Bijlage verbetering van het ontwerp

Verbetering aansluiting parkeerterrein supermarkt Mangnus

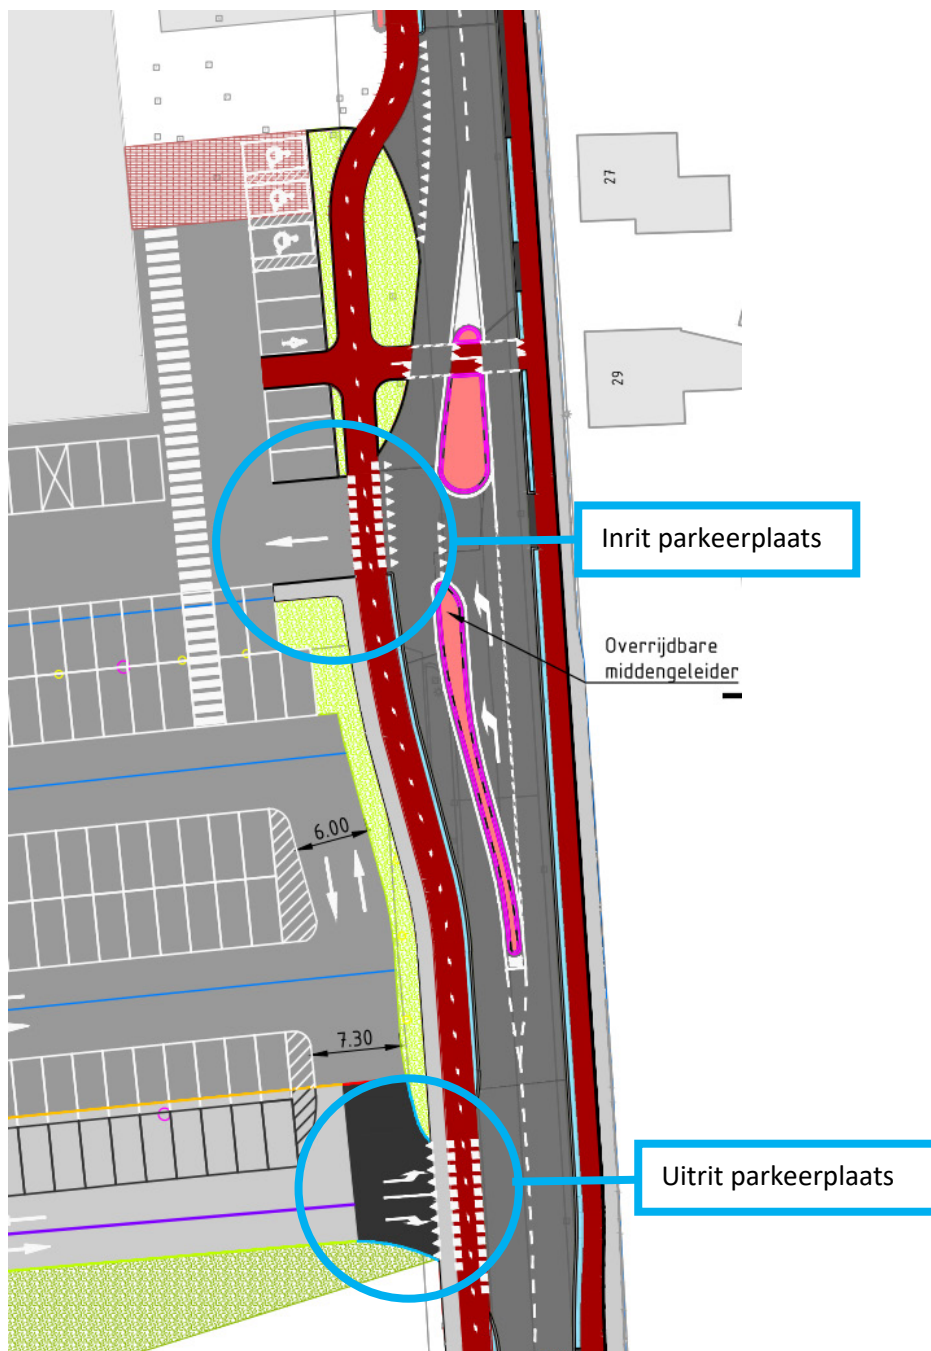
De aansluiting op het parkeerterrein van supermarkt Mangnus is verder verbeterd door het scheiden van de in- en uitrit. Dit maakt de in- en uitrit overzichtelijker en zorgt voor een betere afwikkeling van verkeer.

- De aansluiting van de nieuwe parallelweg op de rotonde is verbeterd. De aansluiting komt meer haaks op de rotonde waardoor de doorgaande route op de Gentsevaart meer vanzelfsprekend is. Zo is er ook minder kans dat vrachtverkeer per ongeluk op de parallelweg terecht komt.
- De aansluiting van de Molenstraat met de rotonde en de bestaande parallelweg is aangepast om de fietsoversteek bij de Molenstraat veiliger te maken. Er ontstaat hierdoor een fietsoversteek met opstelplaats.
- Het verkeer van de Molenstraat, een 80-kilometerweg, wordt beter afgeremd bij het naderen van de rotonde door een lichte buiging in de weg en aangepaste belijning.
